# SOSNOWIECKI SZPITAL MIEJSKI

Dotyczy: postępowania o udzielenie zamówienia publicznego prowadzonego w trybie przetargu nieograniczonego na dostawę akcesoriów do sprzętu medycznego.

Znak sprawy ZP-2200-29/14

**Wyjaśnienia Zamawiającego**

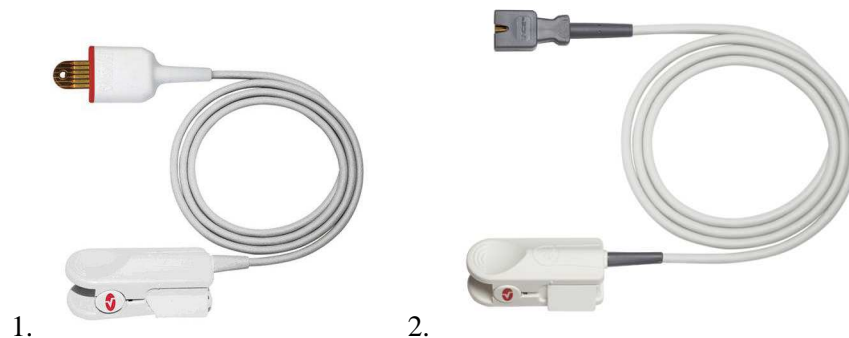
Prosimy o informację, jakie rodzaju jest wtyczka przewodu SpO2 Masimo Pro do k-monitora Infinity Delta oraz jakie połączenie ma z czujnikiem saturacji (pytanie nr 3)? Czy ma to być czujnik dla dorosłych?

Jakie połączenie ma mieć czujnik do pulsoksymetru Masimo Radical z poz. nr 12, „LNOP” tzw. „języczek” (zdj.nr1) czy „LNCS” tzw. ”kostka” (zdj.nr2)?

Zamawiający wyjaśnia: czujnik ma być przeznaczony dla dorosłych, połączenie przewodu z czujnikiem 1xLNCS, 1xLNOP, połączenie przewodu z kardiomonitorem za pomocą kabla zbiorczego Multimed

Zamawiający wyjaśnia: czujnik ma mieć połączenie „LNOP”.
